Trans Adriatic Pipeline Project

**Documento di risposta alle osservazioni del pubblico pervenute
nell'ambito della Verifica di Assoggettabilità a VIA**

**Condotta sottomarina ed affioramenti di biocostruzioni
Prescrizioni A.9, A.10 e A.31 del D.M. 223 del 11/09/2014**

► **Figura 4-1: Attraversamento C7 a margine dell'Area 2 OGS**

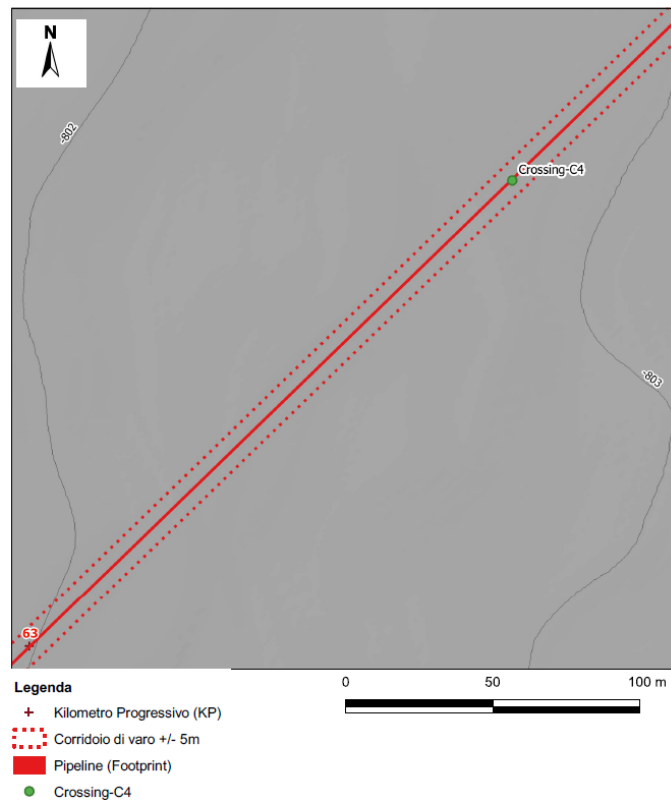
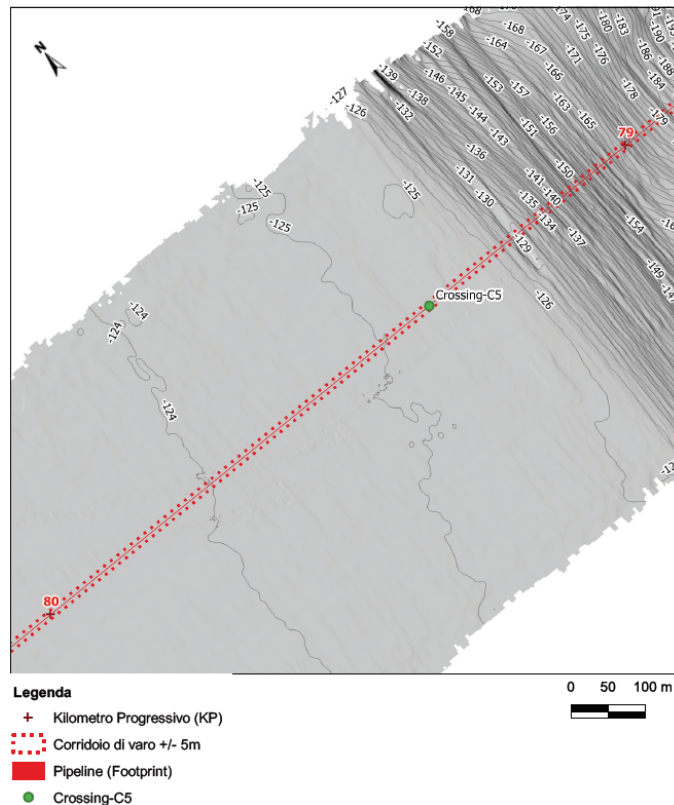
4.7.9 Interferenze dei cavi con le biocostruzioni (pag. 13);

Dei quattro attraversamenti sopra riportati solamente uno, l'attraversamento C7 risulta essere localizzato in prossimità di un'area con presenza di letti di ostriche (Area 2). Come mostrato nella seguente Figura, l'area di occupazione dell'intervento per l'attraversamento del cavo non interferisce direttamente con alcuna struttura a letti di ostriche.
